**Правила № 129 ООН (усовершенствованные детские
удерживающие системы)**

Предложение по дополнению 8 к поправкам серии 03

Представлено экспертом от Нидерландов*

Рис. 2

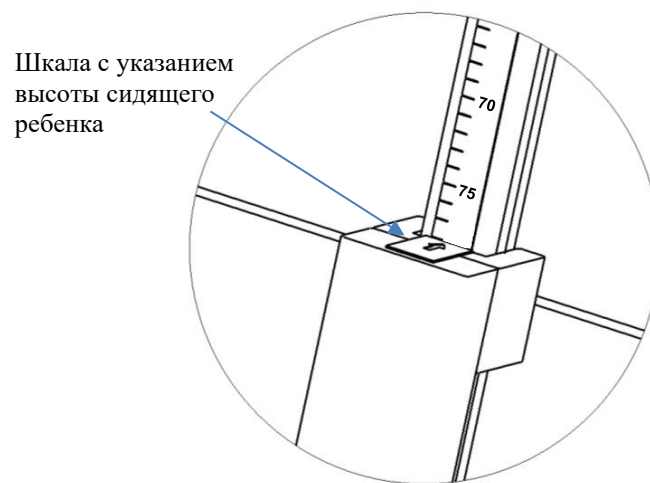
- f) ~~Расстояние, измеренное между точками М и N (рис. 1), представляет собой высоту ребенка в сидячем положении, который будет пользоваться бустерной подушкой. Соответствующее значение **высоты в сидячем положении** указано на шкале измерительного устройства (рис. 2).~~
- g) При помощи приведенных в таблице 3 данных определяют соответствующий минимальный рост детей, которые могут быть размещены на бустерной подушке, по значению высоты в сидячем положении. Например, высоте в сидячем положении 66,2 см соответствует минимальный рост ребенка 125 см, а высоте в сидячем положении 75,9 см — рост 150 см.

Калибровка измерительной шкалы

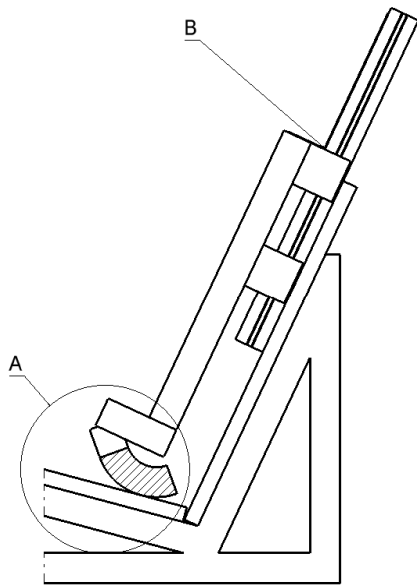
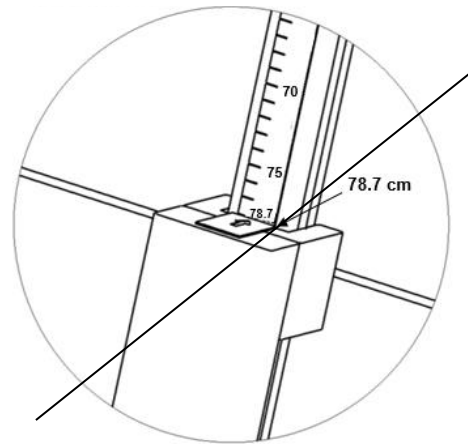
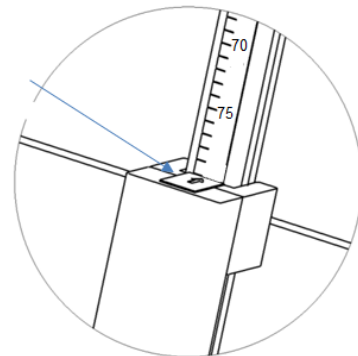
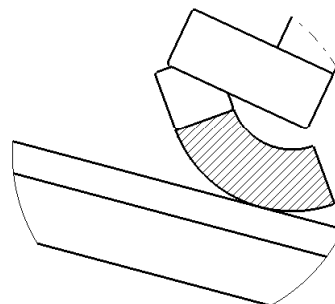
Для калибровки шкалы измерительного устройства необходимо, чтобы его конструкция касалась опорной поверхности (вид А). В данной конфигурации шкала должна показывать калибровочное значение ~~78,7~~ **79,7** см (вид В).

определенном в приложении 6 к настоящим Правилам. При установке манекена на испытательном стенде в сидячем положении верхняя часть головы манекена находится на расстоянии 77,0 см от оси Сг. Номинальная высота манекена в сидячем положении составляет 78,7 см. **Принимая это значение — при его экстраполяции на расстояние в 80 мм от спинки испытательного стенда, на котором измеряют высоту ребенка в положении сидя, — за исходное, а также с учетом различных углов, задаваемых спинкой, горизонтальной плоскостью и положением головы, поэтому в качестве калибровочного значения используется значение 78,7 79,7 см.**

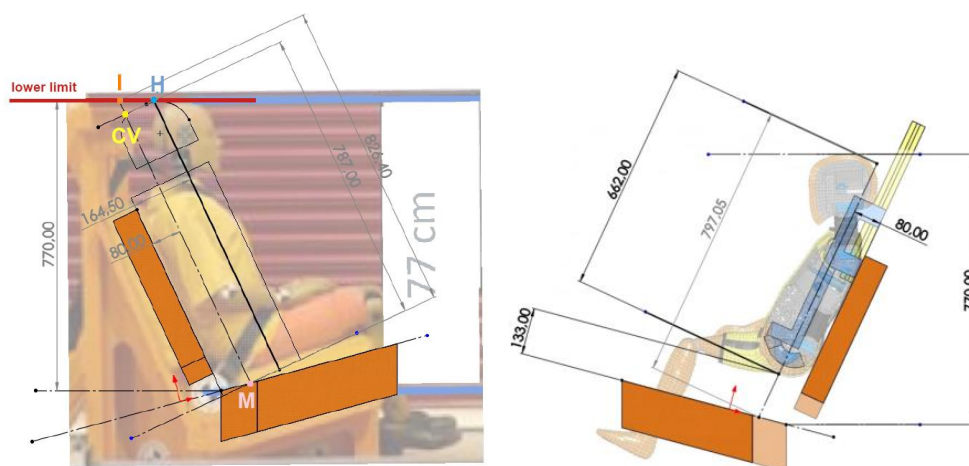
1. Пунктом 6.1.3.6 предусматривается, что верх головы ребенка должен находиться на уровне или выше горизонтальной плоскости, расположенной на расстоянии 770 мм по вертикали от оси Сг.
2. Однако между методикой, предусмотренной основным существующим текстом, и измерительным устройством, описанным в приложении 25, имеется несоответствие. Поэтому поправки, внесенные в пункт 6.1.3.6, призваны устранить эту коллизию.
3. Виртуальная проверка калибровочного значения, указанного в приложении 25, выявила наличие 10-миллиметровой погрешности, обусловленной разными расстояниями до спинки испытательного стенда в случае антропометрического испытательного устройства для женского манекена 5-го перцентиля и Q-манекенами. Поэтому предлагается увеличить предусмотренное приложением 25 калибровочное значение на 10 мм.
